Změnový list						
Název a evidenční číslo Stavby: Domov pro seniory Česká Kamenice Benar - zhotovitel stavby		Číslo SO/PS / číslo Změny SO/PS: SO 04 Přeložka vody		Pořadové číslo ZBV: ZBV_02		
Název stavebního objektu/provozního souboru (SO/PS): Venkovní síť						
Strany smlouvy o dílo na realizaci výše uvedené Stavby uzavřené dne 23.5.2025 (dále jen Smlouva): Objednatel: Město Česká Kamenice, náměstí Míru 219, 407 21 Česká Kamenice. IČ 00261220 Zhotovitel: STRABAG Pozemní a inženýrské stavitelství s.r.o., Kačírkova 982/4, 158 00 Praha 5 - Jinonice. IČ 43874835						
Přílohy Změnového listu: oceněný výkaz výměr fotokodokumentace Pokyn SpS		Paré č. Příjemce Správce stavby (v elektronické verzi) Zhotovitel (v elektronické verzi) Projektant (v elektronické verzi)				
Iniciátor změny: Objednatel Popis Změny: Po vytyčení průběhu trasy stávajícího vodovodu byla zjištěna kolize s půdorysem stavby. Správce stavby vydal pokyn "SpS_Pokyn_Přeložka vodovodu_podpis" k přeložení vody v součinnosti s SČVK. Předmětem pokynu je výkop nové trasy vododního potrubí, odvoz výkopku k likvidaci, zasypaní a obsypání pískem, uložení výstražné fólie, zásyp a zhutnění štěrkodrtí frakce 0-32. Předmětem NENÍ

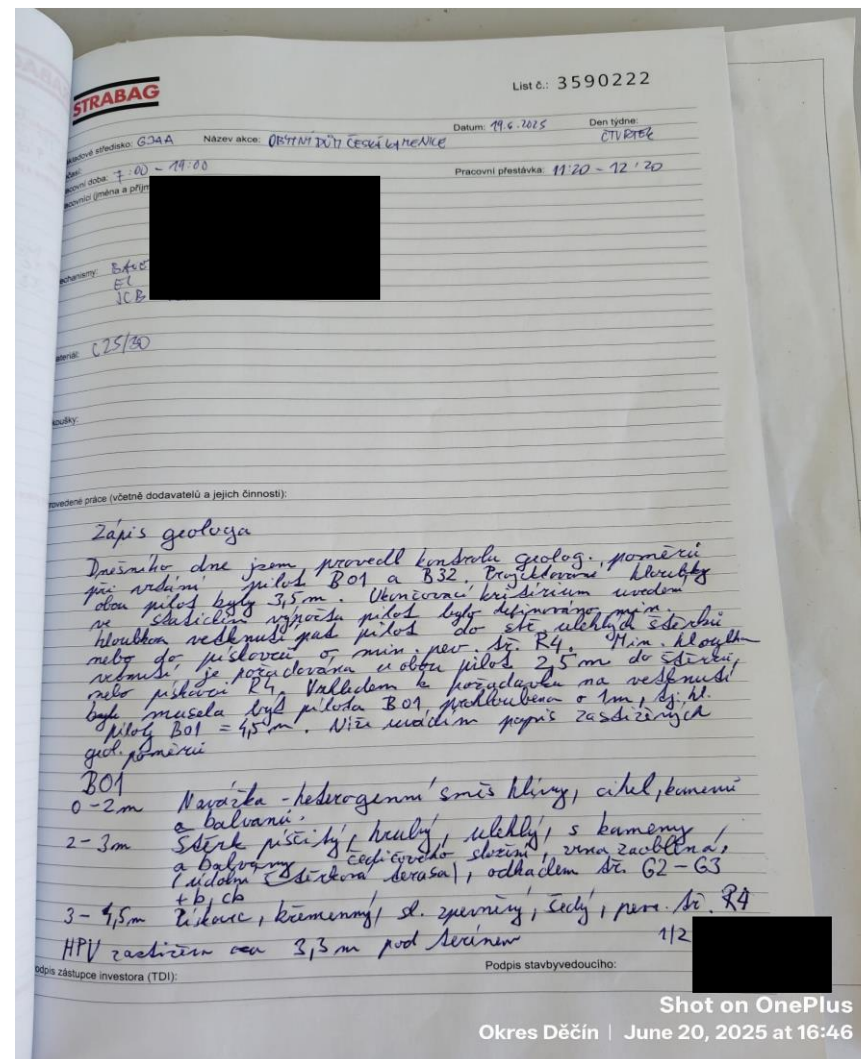
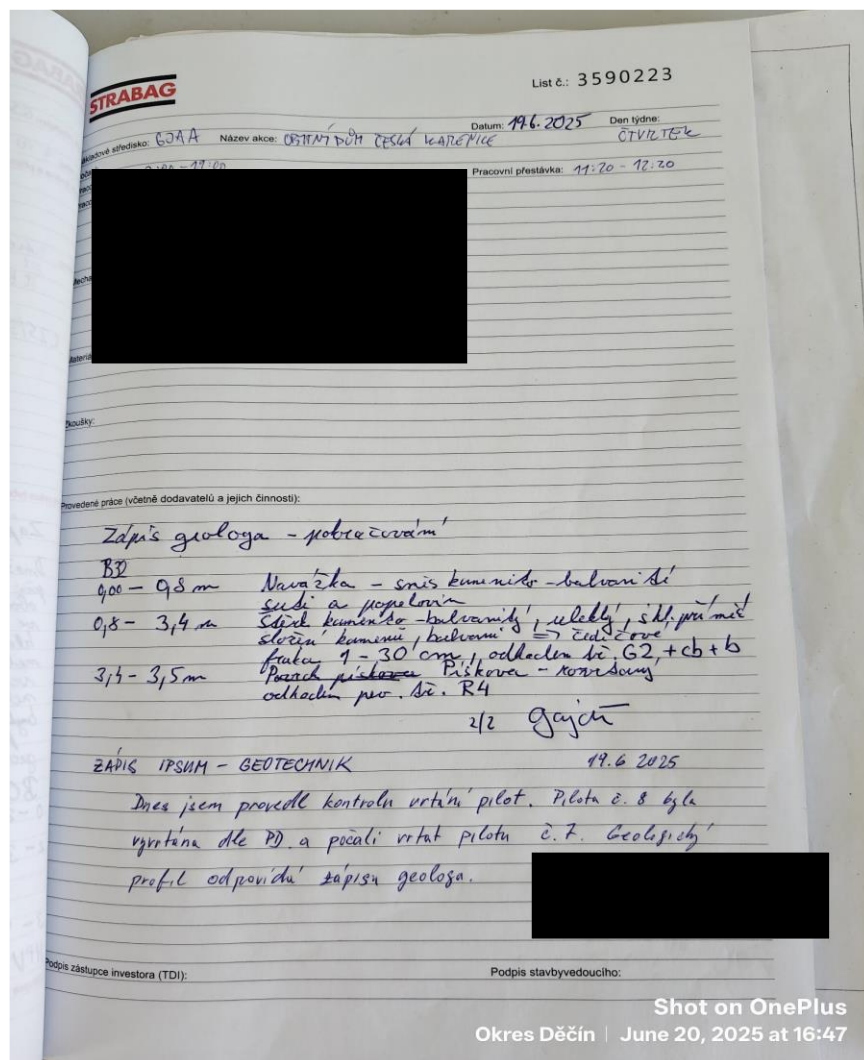
Zápis geologa
 Přesunuto dne jsem za přítomnosti geotechnika investora
 (Ing. Fugera Střelka) provedl kontrolu geolog. poměrů při
 výstavbě plochy A22 a A17.
 Při PD (střední výhled) byly v obou případech pozorovány
 s houbkami písků 4,5 m, a s ukončením křídlem
 na min. vzdání písků 3,5 m do kulek destrukce
 stěny, písků do písků prvního směru R4.
 Aby byla ukončena křídlem písků, musely být obě plochy
 prohloubeny na 5 m.
 Zároveň byly nahlédnuty geol. poměry
 A22
